RESOLUCIÓN N.º

POR MEDIO DE LA CUAL SE MODIFICA UN PERMISO DE OCUPACIÓN DE CAUCE Y SE TOMAN OTRAS DETERMINACIONES

4.2 La solicitud consiste en la modificación de las obras hidráulicas N° 2, 5 y 7 respecto al diámetro de la tubería y la modificación de la obra hidráulica N° 4 respecto a las coordenadas reales de construcción, en beneficio del proyecto de redes de acueducto Valles de San Nicolas Etapa 4 (La Fe — Tablazo — Gualanday) de las EMPRESAS PUBLICAS DE MEDELLIN E.S.P -EPM-

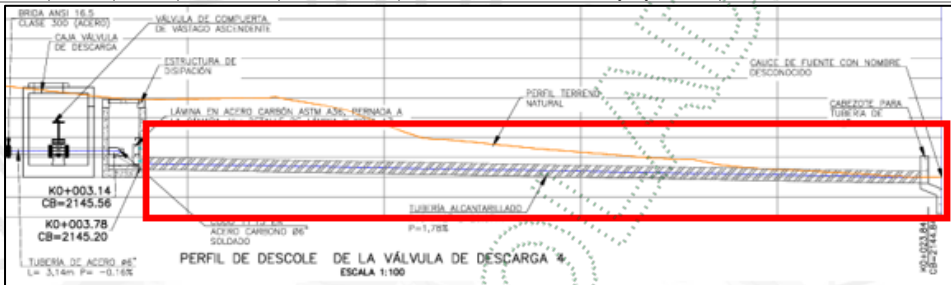
“La descarga queda sumergida 0.21m respecto al nivel de agua asociado a la creciente de periodo de retorno de los 100 años, sin embargo, no representa una condición de riesgo para el sistema, dado que se garantiza que la descarga mantendrá cerrada y sólo funcionará cuando se realicen las labores de mantenimiento a la red, y en un escenario donde la quebrada presente un caudal medio.”
